## Étude d'impact sur l'environnement

Projet d'élargissement et de  
réhabilitation de la Grande Allée,  
entre la Place de la Couronne et le  
chemin de fer du CN

Réponses aux questions et commentaires - Série 2

Projet no M03426A  
V/Réf. 3211-05-465

**Croquis illustrant l'emplacement des EEE**

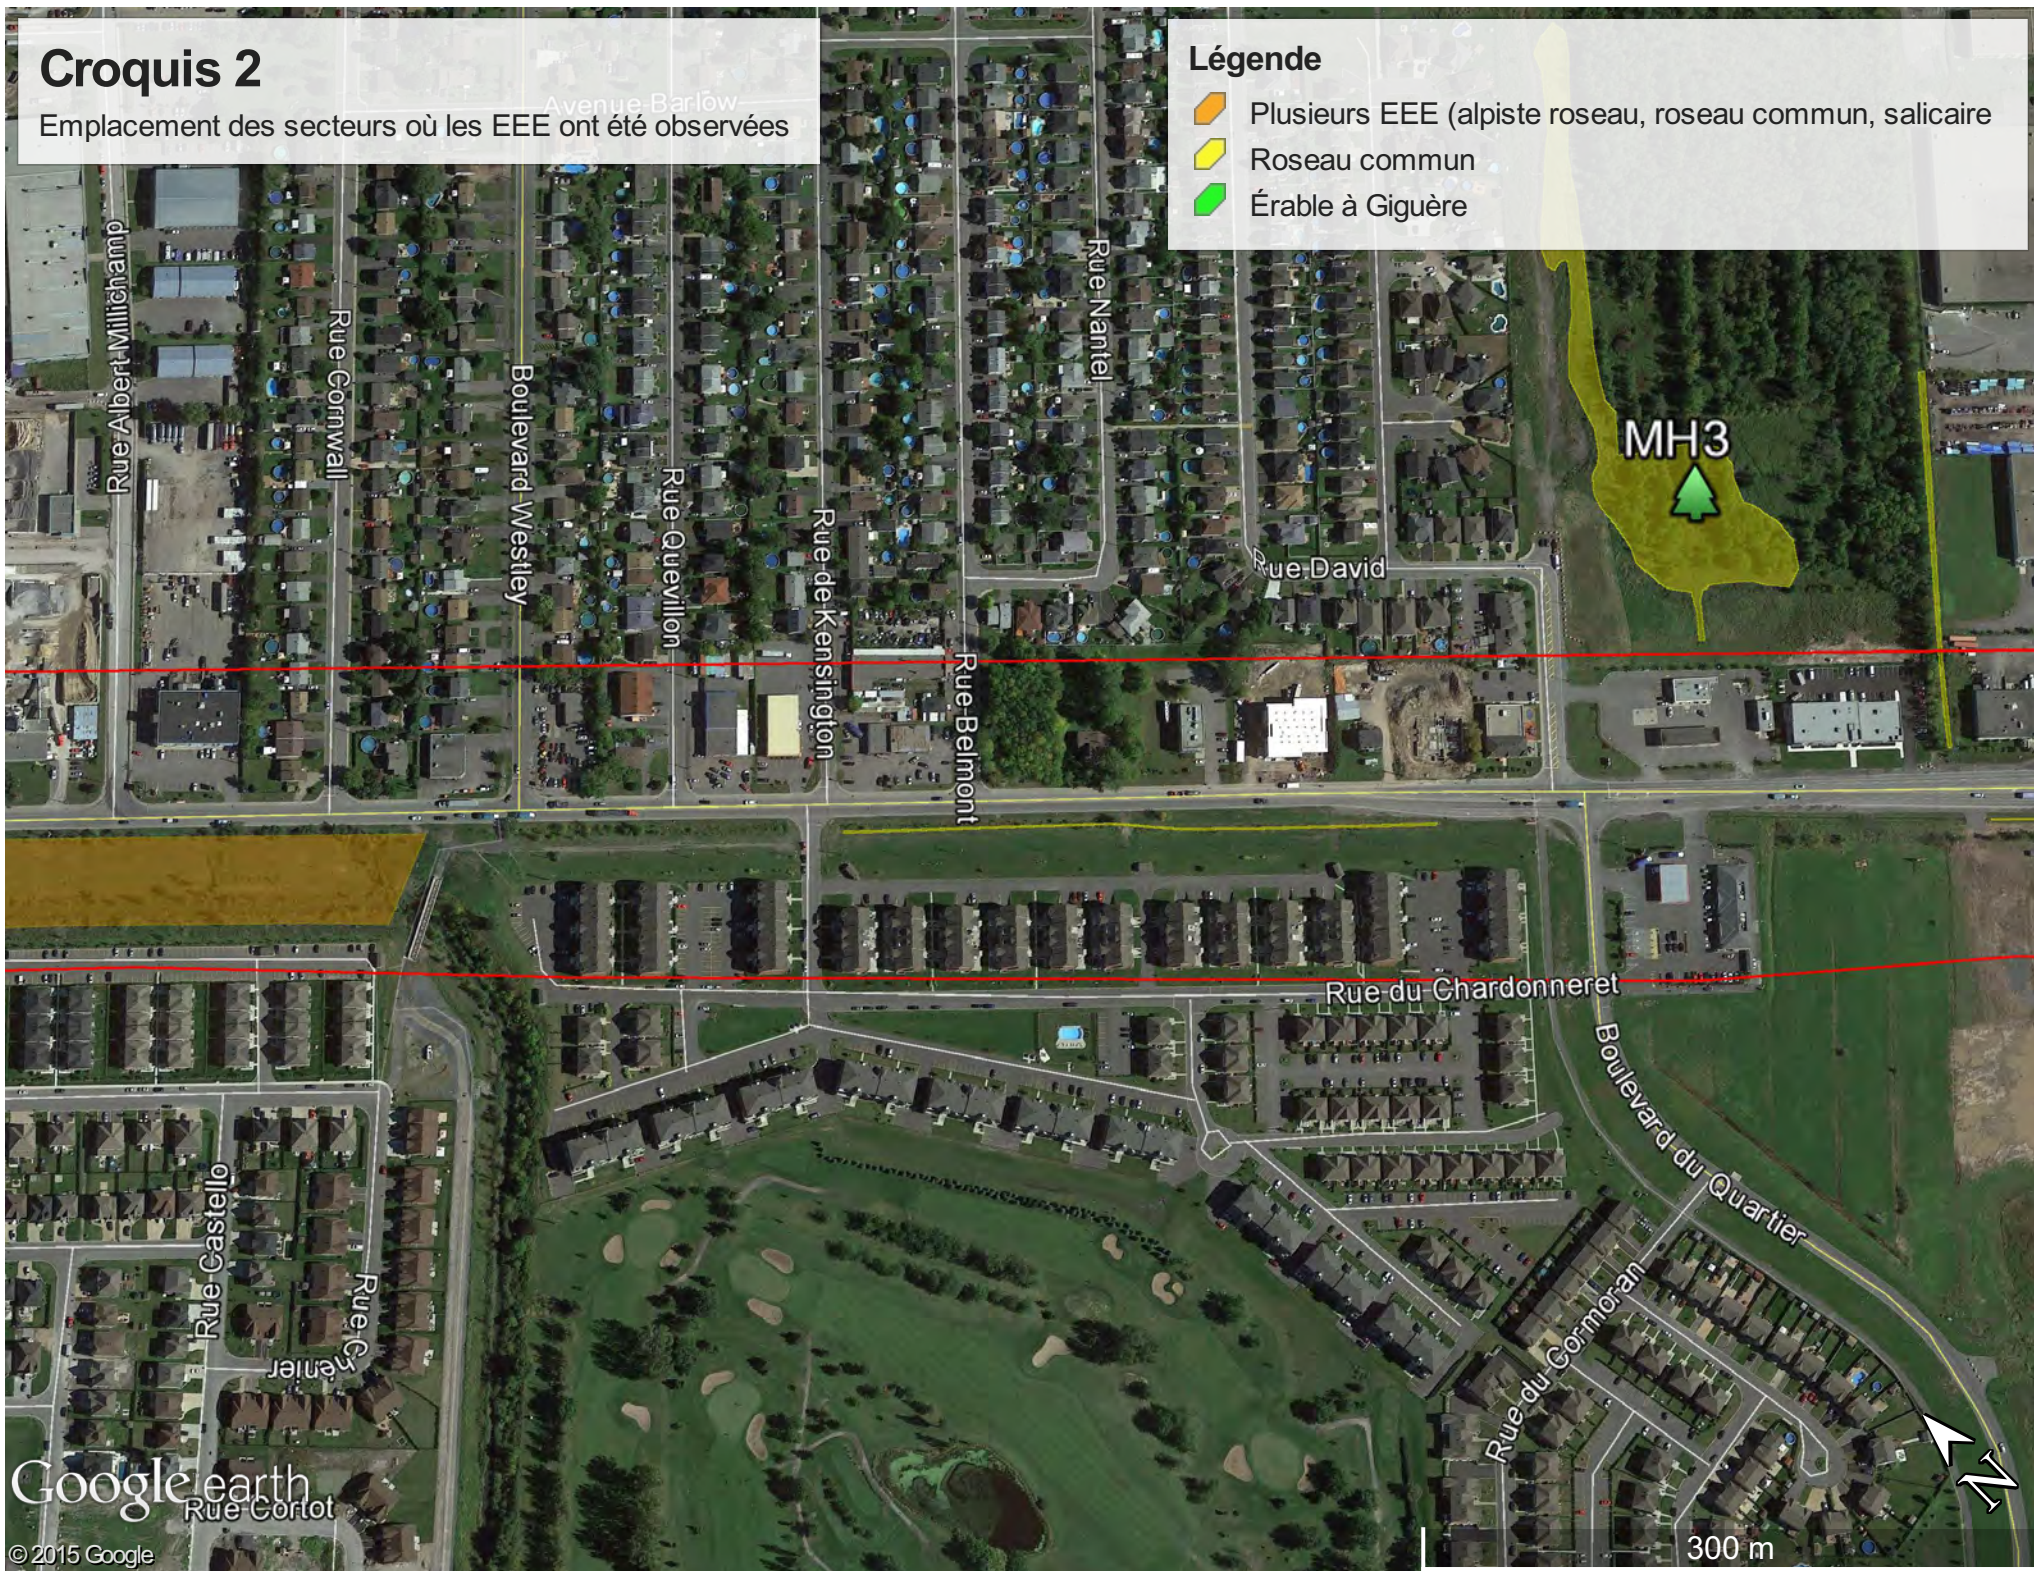
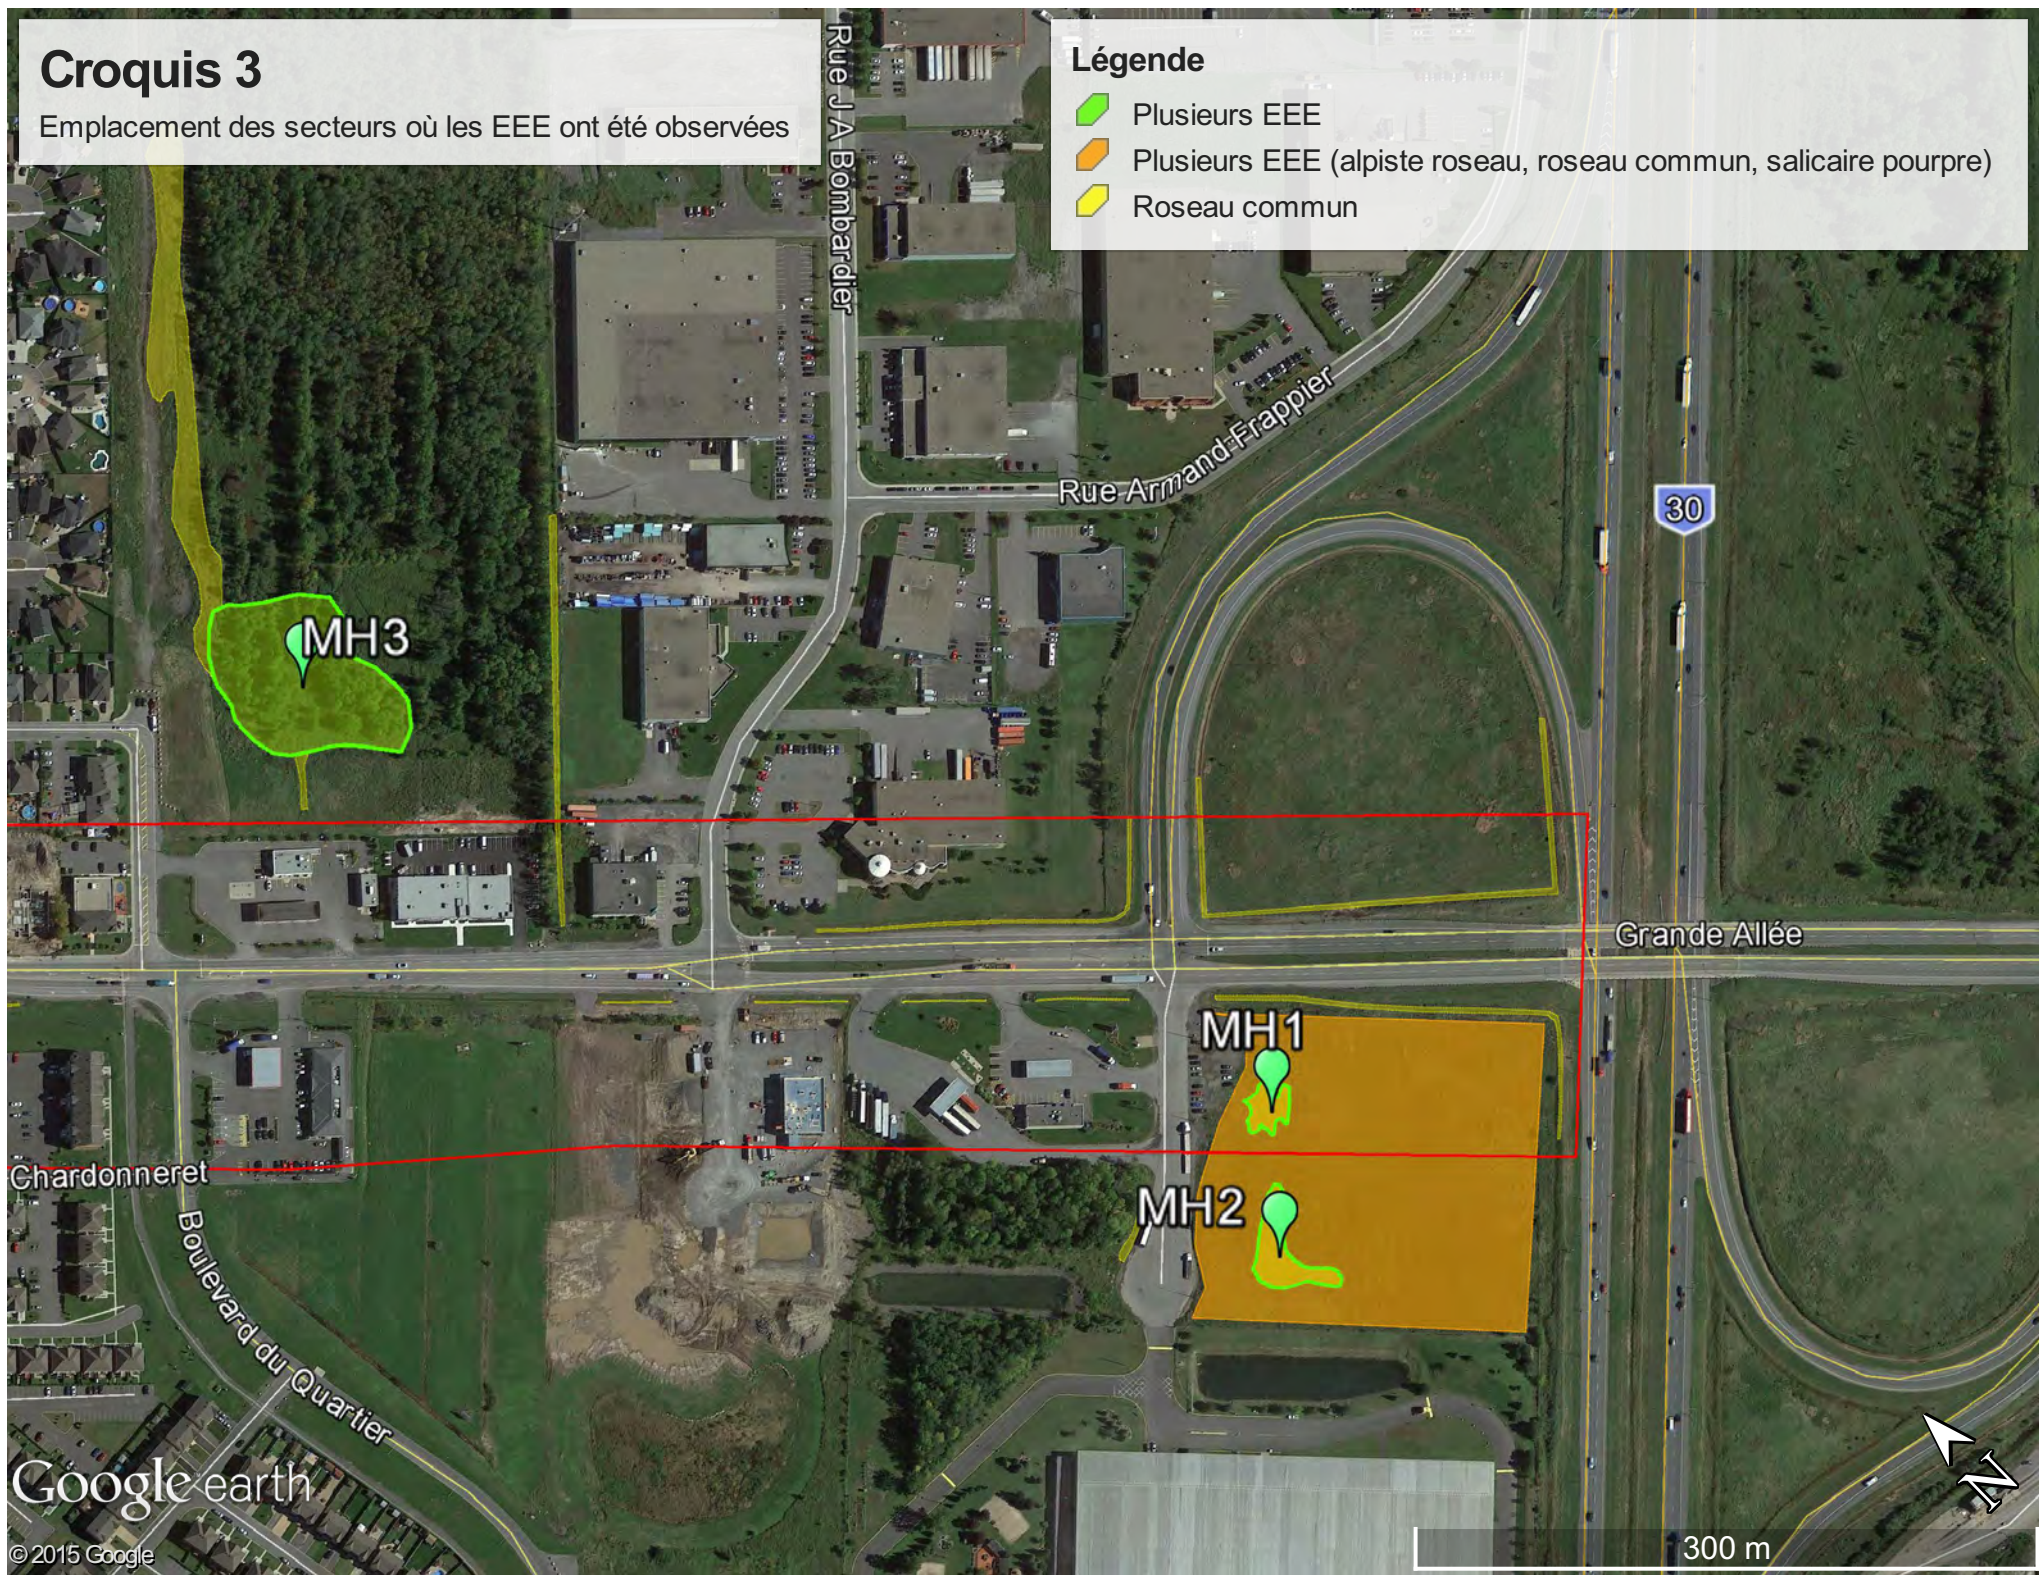
**Q-11.** Nous vous informons que pour que le projet soit considéré acceptable en matière de prévention de l'introduction et de la propagation d'espèces exotiques envahissantes (EEE) lors des travaux, il vous est demandé de transmettre des coordonnées centroïdes des milieux humides et des secteurs où les EEE ont été observées. De plus, nous réitérons notre demande. Nous souhaitons que vous vous engagiez à effectuer le suivi et le contrôle annuel, sur une période de deux ans, des plantes exotiques envahissantes qui s'établiraient dans les secteurs végétalisés du ruisseau Daigneault. La localisation et l'abondance des EEE devront alors être transmises au MDDELCC. Cette mesure est importante pour protéger la biodiversité du ruisseau.

**R-11.** Les coordonnées centroïdes des milieux humides et des secteurs où les EEE ont été observées sont présentées au tableau ci-dessous.

Des croquis illustrant l'emplacement des secteurs où les EEE ont été observées sont présentés à l'**annexe B**.
